외벽 청소 로봇 개선 시스템 설계서

작성일: 2026-04-04 기준 문서: 컨셉.pdf (원본 컨셉)

1부: 원본 컨셉 문제점 분석

개선 1. 드론 제거 → 로봇 본체 일체형 분사

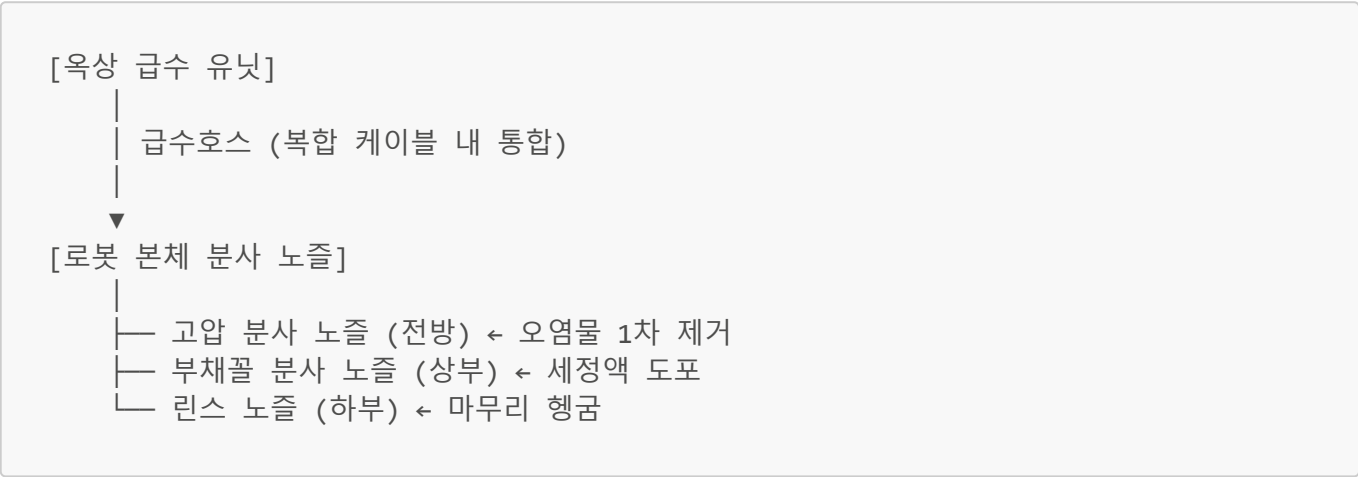
문제 1. 유선드론(Fiber-Optic) 분사 시스템

원본 컨셉은 세정액 분사를 위해 광섬유로 연결된 드론을 사용한다. 이는 시스템에서 가장 큰 구조적 문제이다.

문제 항목	상세
풍속 취약	건물 외벽은 고층일수록 풍속이 강함. 드론은 바람에 흔들려 정밀 분사 불가
케이블 간섭	드론 유선 + 로봇 로프 + 분사호스가 서로 엉킴 위험
과잉 설계	분사 노즐은 로봇 본체에 장착하면 되는 단순 기능. 드론은 불필요한 복잡성 추가
호스 중량	세정액을 운반하는 호스 자체의 무게가 드론 비행에 부담
유지보수 비용	드론 모터, 프로펠러, 광섬유 등 고장 포인트 다수
안전 위험	드론 추락 시 지상 보행자 위험, 프로펠러 회전 중 로프 절단 가능성

원본 문제: 유선드론의 풍속 취약, 케이블 간섭, 과잉 복잡성

항목	원본 (드론 분사)	개선 (본체 일체형)
분사 정밀도	낮음 (드론 흔들림)	높음 (본체 고정)
풍속 영향	큼 (비행체)	없음
부품 수	모터 4개 + 프로펠러 + 광섬유 + 호스	노즐 3개 + 밸브
고장률	높음	낮음
비용	높음	낮음

개선 2. 빨판 제거 → 스프링 가압 가이드 휠

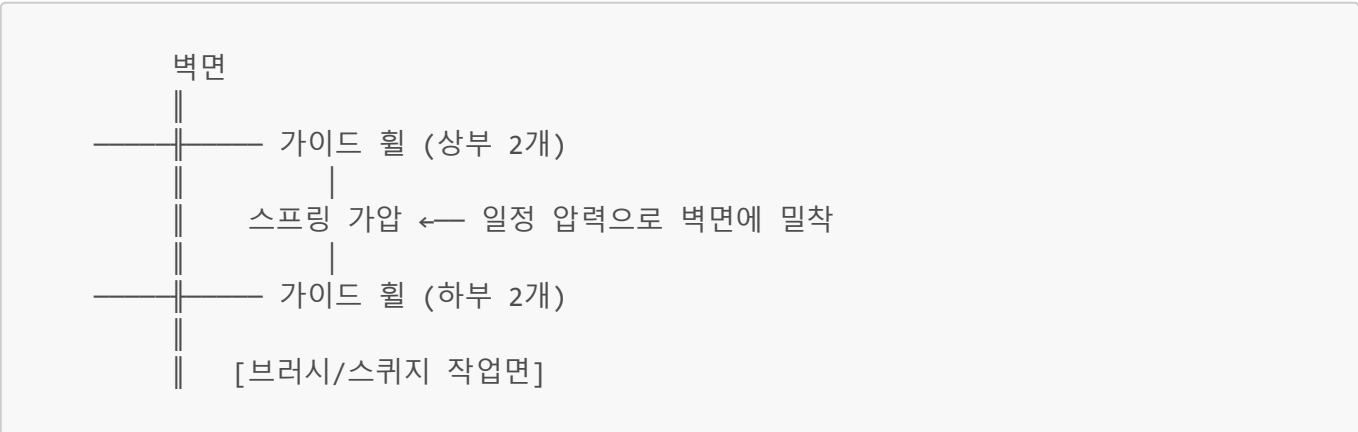
문제 2. 빨판(흡착판) 고정 방식

문제 항목	상세
젖은 표면	세정액 분사 직후 벽면이 젖으면 흡착력 급격히 저하
비평탄 표면	타일 줄눈, 석재 요철, 장식 돌출부에서 밀착 불가
흡착/해제 시간	매 구간 이동마다 흡착→해제→이동→재흡착 반복으로 작업 속도 저하
잔존 흡착 자국	유리 외벽에 빨판 자국 남음 (청소 목적에 역행)
진공 에너지	지속적 진공 유지에 전력 소모

원본 문제: 젖은 표면 흡착 실패, 비평탄 표면 밀착 불가, 작업 속도 저하

- **스프링 가압 방식:** 4개의 가이드 휠이 스프링으로 벽면을 일정 압력으로 누름
- **표면 적응:** 스프링이 요철·줄눈을 흡수하여 자동 적응
- **젖은 표면 무관:** 기계적 가압이므로 수분 영향 없음
- **연속 이동 가능:** 흡착/해제 없이 휠이 굴러가며 연속 작업

항목	원본 (빨판)	개선 (가이드 휠)
젖은 표면	흡착 실패	영향 없음
비평탄 표면	밀착 불가	스프링 적응
이동 속도	느림 (흡착/해제 반복)	빠름 (연속 이동)
벽면 자국	빨판 자국	없음
에너지	진공 펌프 필요	불필요 (기계적)

개선 3. 단일 로프 → 이중 로프 + 안전 와이어

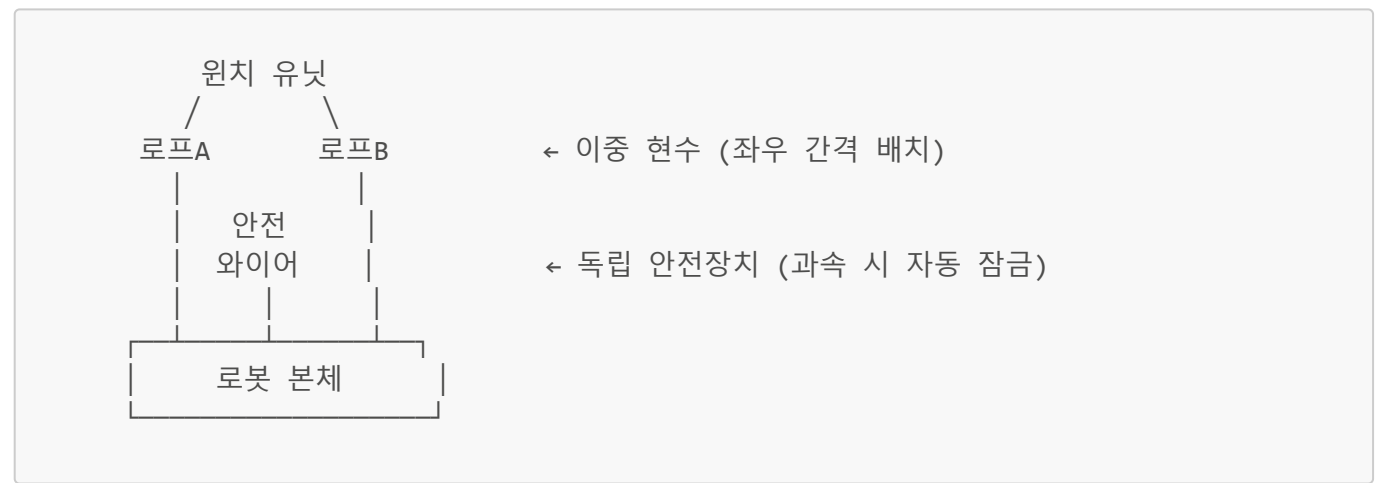
문제 3. 단일 로프 시스템

문제 항목	상세
단일 장애점	로프 1개 손상 시 로봇 추락 (안전 치명적)

문제 항목	상세
풍하중 흔들림	단일 현수점으로 바람에 좌우 요동 → 벽면 접촉 불안정
하중 집중	로봇 무게 + 세정액 무게가 한 점에 집중
회전 제어 불가	단일 로프는 로봇 자세(회전) 제어 불가

원본 문제: 단일 장애점, 풍하중 흔들림, 자세 제어 불가

구성	역할
로프 A (좌측)	주 현수 + 전원/통신 복합 케이블
로프 B (우측)	주 현수 + 급수호스
안전 와이어 (중앙)	독립 안전장치, 하강 과속 시 자동 잠금 (폴-어레스터)

- **2점 현수:** 좌우 2개 로프로 회전 방지 + 풍하중 안정성 확보
- **독립 안전:** 주 로프 2개가 모두 파단되어도 안전 와이어가 추락 방지
- **차등 구동:** 로프 A/B 길이를 차등 조절하여 로봇 자세(기울기) 미세 제어 가능

개선 4. H-빔 고정 레일 → 모듈형 클램프 레일

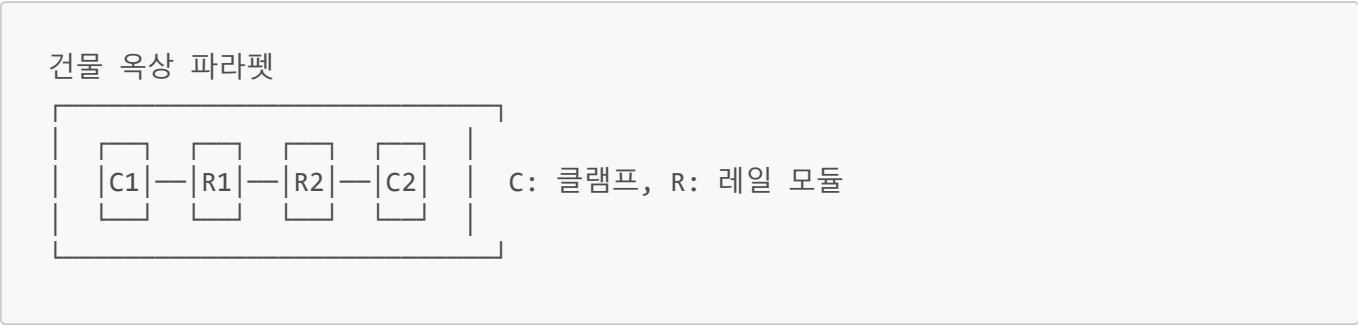
문제 4. H-빔 레일 설치

문제 항목	상세
건물별 맞춤 시공	매 건물마다 레일을 별도 설계·시공해야 함
구조 하중	옥상 파라펫/구조물에 레일 + 로봇 하중 작용 → 구조 검토 필요
비용	레일 설치 자체가 고비용, 사용 후 철거도 비용 발생
곡면/비정형 건물	직선 레일로는 곡면 외벽 대응 불가

원본 문제: 건물별 맞춤 시공, 고비용, 곡면 대응 불가

항목	원본 (H-빔 고정)	개선 (모듈형 클램프)
설치	볼트 앵커 시공 필요	클램프로 파라펫에 고정 (무천공)
소요 시간	수 일	수 시간
재사용	해당 건물 전용	분해 후 다른 건물에 재조립
곡면 대응	불가	짧은 모듈을 각도 조절하여 곡면 근사
비용	건물당 신규 제작	모듈 재사용으로 절감

개선 7. 청소 메커니즘 3단계 분리

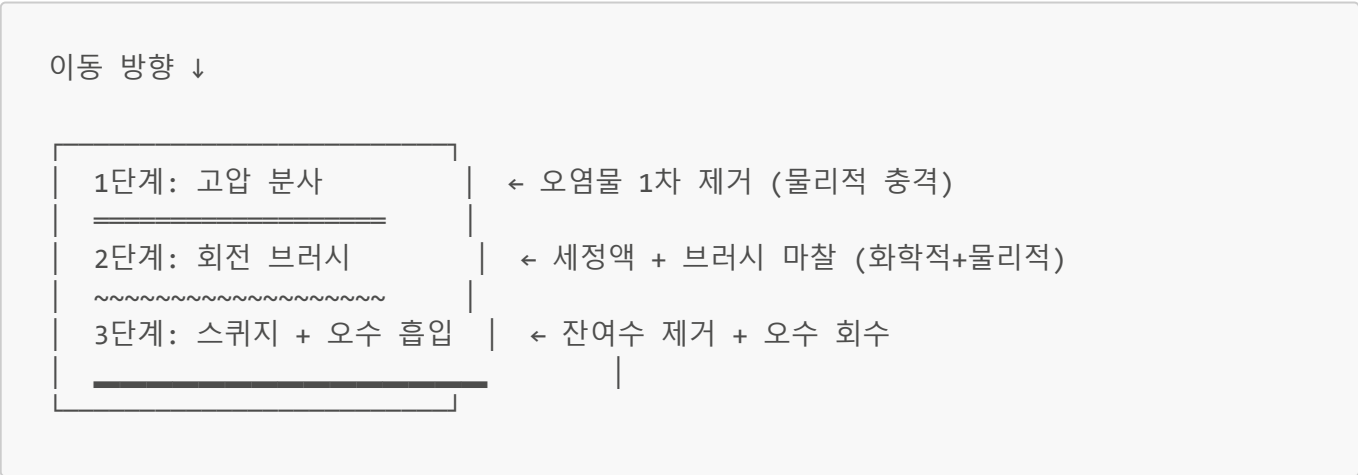
원본 문제: 롤러 단일 방식, 비균일 세정

단계	장치	기능
1단계	고압 분사 노즐 (부채꼴)	외벽 표면의 먼지·이물질을 물리적 수압으로 1차 제거
2단계	회전 브러시 (나일론 모)	세정액을 도포하며 브러시 회전으로 고착 오염물 제거
3단계	고무 스퀴지 + 흡입 펌프	잔여 세정액·오수를 긁어내고 흡입하여 회수

- 로봇이 하강하면서 3단계가 순차적으로 동일 구간을 처리
- 1패스로 분사→세정→건조까지 완료
